Cambio visual y técnico de la polea de inversión 532 0410 20

Nº de artículo: 532 0410 20

Situación 09.2009 (sustituido 06.2009)
INA 0033

Fig. 1: 532 0410 20 - versión antigua

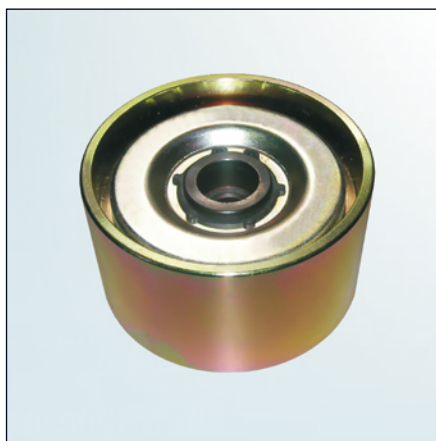
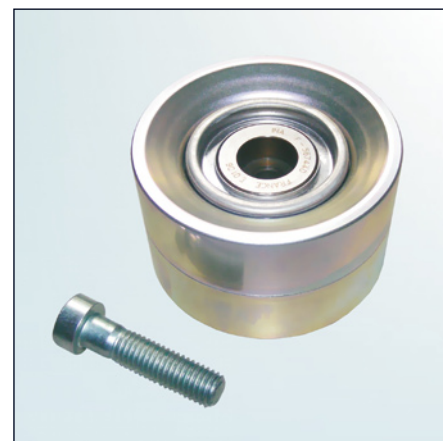
Debido al desarrollo continuo de nuestros productos, la polea de inversión con el número de artículo 532 0410 20 ha sido modificada. Este servicio de información muestra las características visuales de la versión antigua y de la versión nueva.

Además de variar el método de fabricación y de aumentar 4 mm la pista de rodadura se reduce el peso de la polea (657 g frente a 966 g de la polea antigua)

La nueva versión se suministra con un tornillo M10x40 (véase la Fig. 2). Este sustituye al tornillo de fijación M10x35 con el que se fijaba anteriormente la polea (véase Fig. 1).
